**泊発電所**  
**積丹半島西岸の地形及び地質・地質構造**  
**に関するコメント回答**

**平成28年9月30日**  
**北海道電力株式会社**

# 1. コメント回答方針

積丹半島西岸高度分布  
(滝ノ瀬周辺～川白周辺)

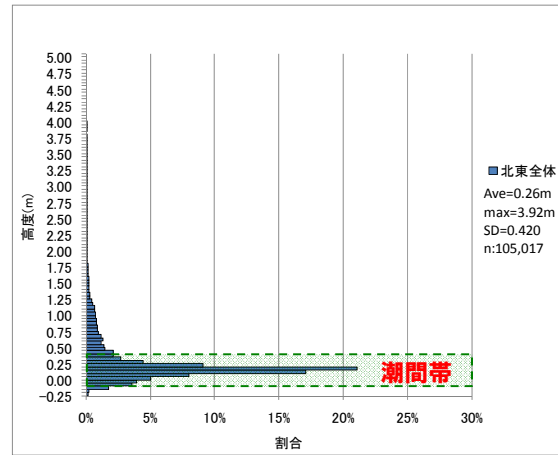
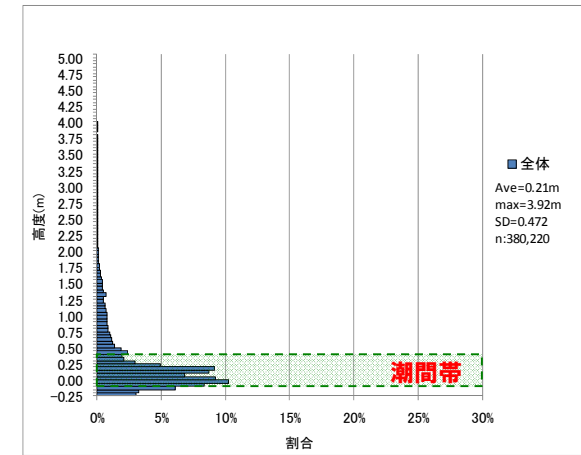
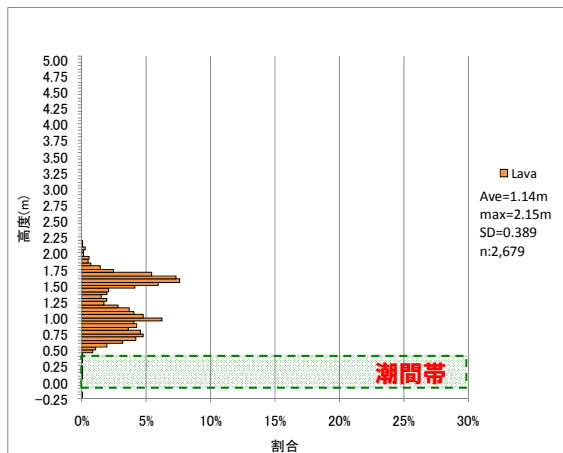
No	指摘事項	回答方針
1	積丹半島全体の海岸全体の海岸地形高度の定量化結果において、全体及び各岩種区分における潮間帯より標高の高い地形の割合については、西岸の方が北・東岸より大きくなっている要因について詳細に説明すること。また、岩種区分HyaloとLavaの平均高度について、西岸の方が北・東岸より高くなっていることについても詳細に説明すること。	<ul style="list-style-type: none"> <li>・積丹半島西岸と北・東岸の潮間帯より標高の高い地形の割合、平均高度等の差異について、分布する岩種・岩相の割合、データの母数等の観点から、考察を行った。</li> <li>・回答内容は、「当資料」P19～P24に掲載。</li> </ul>

- 積丹半島の海岸地形の分布高度は、西岸、北・東岸ともに同様な傾向を示し、潮間帯より標高の高い地形の割合は、いずれも20%程度である。
- 潮間帯より標高の高い地形の割合は、北・東岸 (18.7%) と比較して西岸 (21.5%) がわずかに大きいですが、分布する岩種・岩相の割合の差異、岩盤の不均質等によるものと考えられる。

汀線方向における平坦度別海岸地形高度分布図

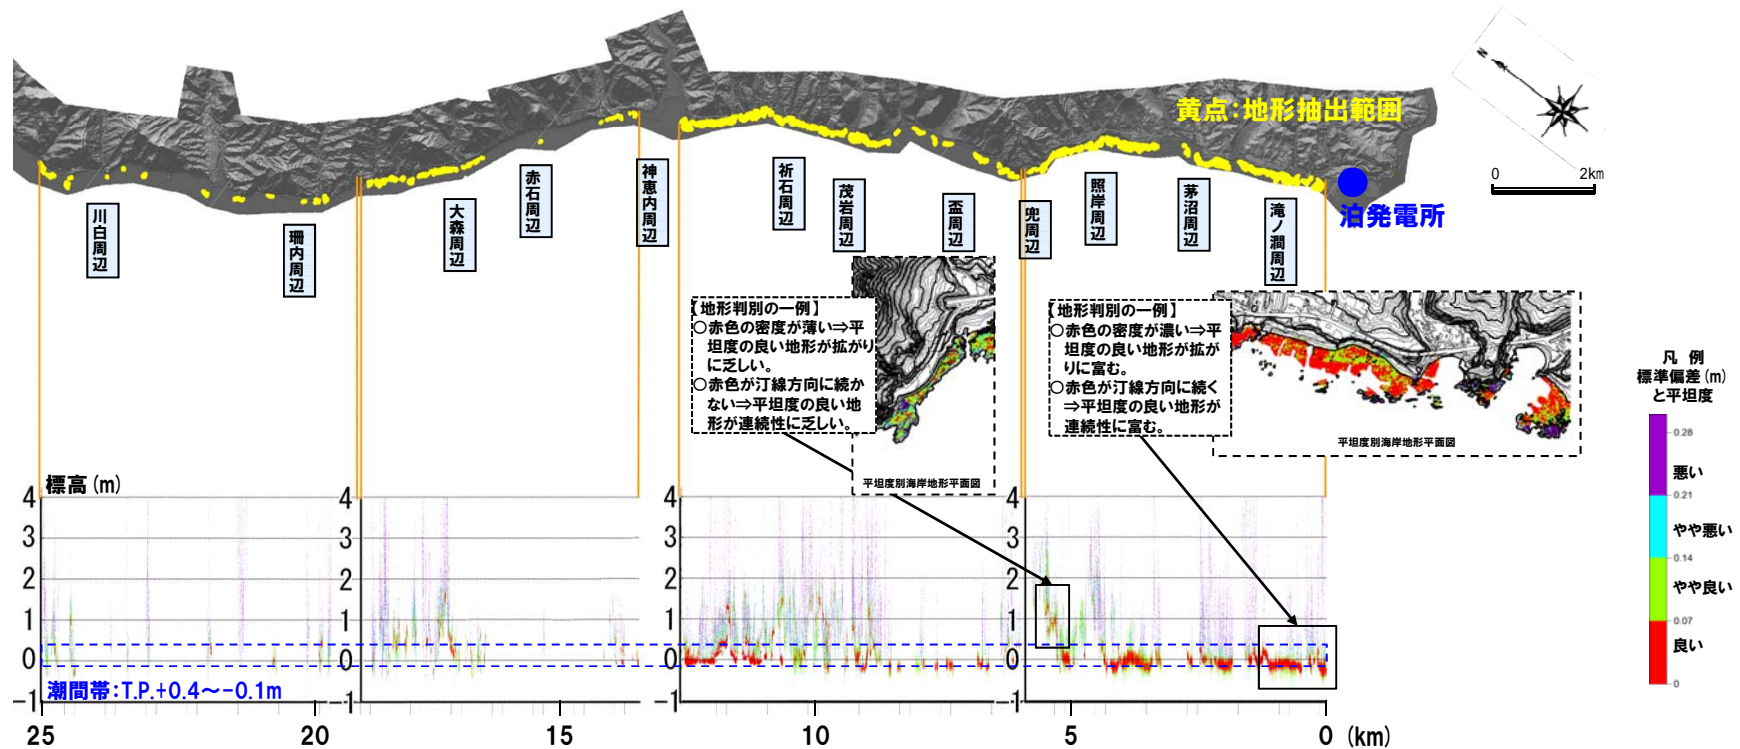
No	指摘事項	回答方針
2	海岸付近において波食棚より更に高い標高に緩斜面や平坦面が分布するようであれば整理して示すこと。	<ul style="list-style-type: none"> <li>•DEMデータを平坦度の観点から再整理した。</li> <li>•回答内容は、「当資料」P27～P43に掲載。</li> </ul>
1	潮間帯より標高の高い地形については、どの高度にどの程度の広がりをもって分布しているのかを分かりやすく示すこと。	<ul style="list-style-type: none"> <li>•DEMデータを平坦度の観点から再整理した。</li> <li>•回答内容は、「当資料」P27～P43に掲載。</li> </ul>

- 積丹半島西岸の海岸地形分布高度を整理した。
- 平坦度の良い海岸地形 (赤色凡例) は、その多くが潮間帯以下に認められる。
- 潮間帯より標高の高い範囲の平坦度の良い微地形は、拡がりや連続性に乏しく分布高度にもばらつきが認められる。
- 当該範囲には、相対的に侵食抵抗が強いLava, Hyalo等が分布する。
- 当該範囲の海岸地形は、大局的には、平坦度が悪いものと考えられる。
- 当該範囲は、その周辺と比較して岬状の地形を呈している。

汀線方向における平坦度別海岸地形高度分布図

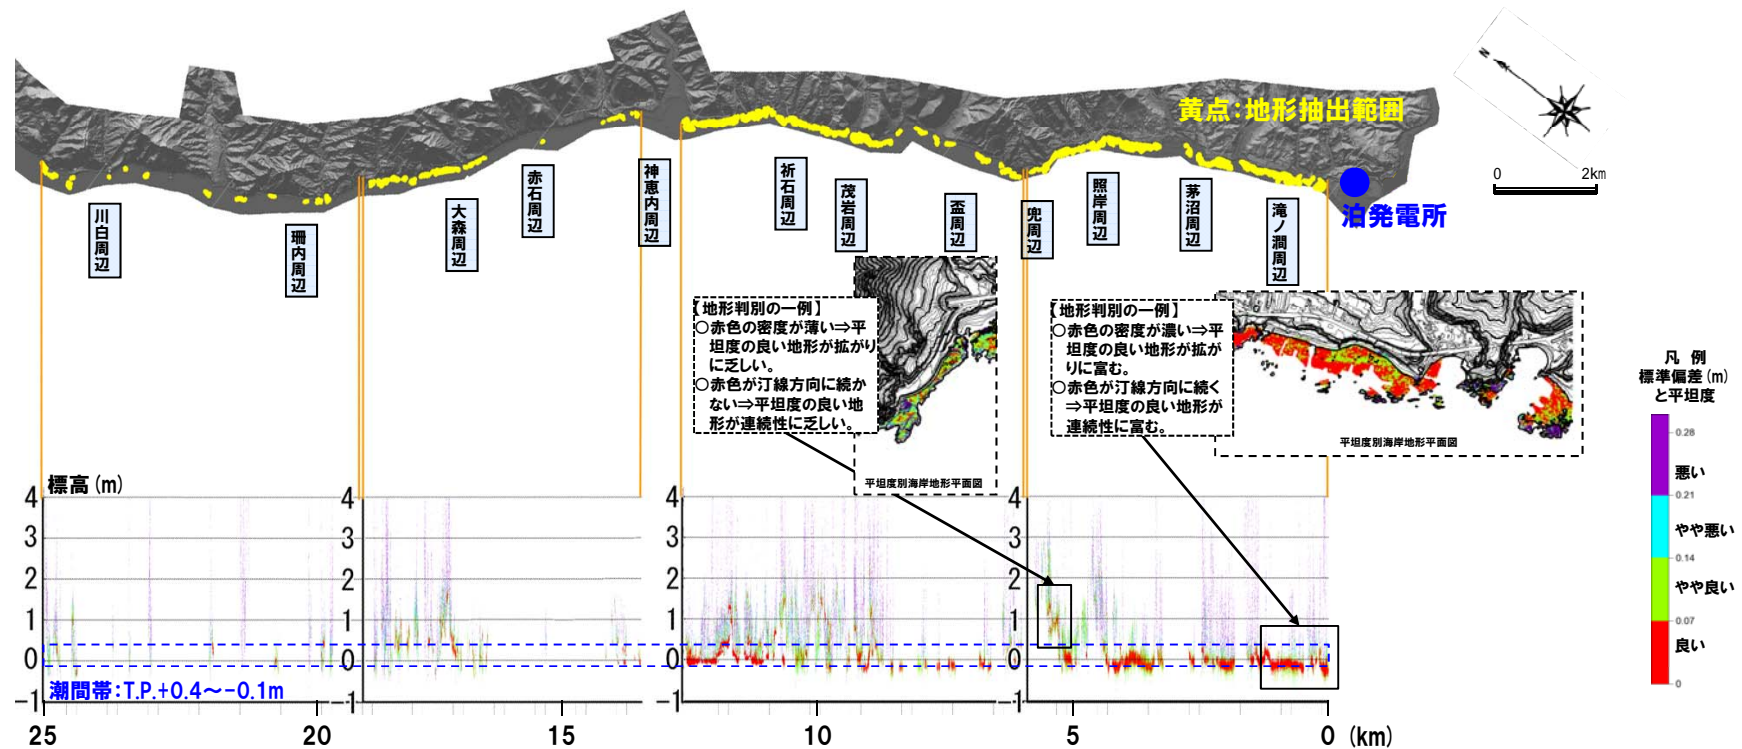
No	指摘事項	回答方針
4	1872年浜田地震に関する以前のヒアリング資料で取り上げた既往研究成果について、継続的な文献調査の知見を反映すること。	<ul style="list-style-type: none"> <li>・浜田地震に関する知見である藤森ほか(1990)についてレビューした。</li> <li>・回答内容は、「当資料」P49に掲載。</li> </ul>
2	日本海側において地震性隆起が確認されている地域の海岸地形と積丹半島西岸の海岸地形を比較し、特徴の差異について説明すること。	<ul style="list-style-type: none"> <li>・代表的な地域について文献レビューを行い、比較対象地域を選定したうえで、特徴の差異について検討した。</li> <li>・回答内容は、「当資料」P47～P67に掲載。</li> </ul>

- 積丹半島西岸の海岸地形分布高度を平坦度の観点から整理した結果を示す。
- 平坦度の良い海岸地形(赤色凡例)は、その多くが潮間帯以下に認められる。
- 潮間帯より標高の高い範囲の平坦度の良い微地形は、拡がりや連続性に乏しく分布高度にもばらつきが認められることから、大局的には平坦度が悪いものと考えられる。

- 積丹半島西岸の海岸地形には、平坦度の良い地形が、潮間帯より標高の高い範囲において、汀線方向に向かって系統的に高度変化を伴う又は高度が一定となるような状況は認められない。
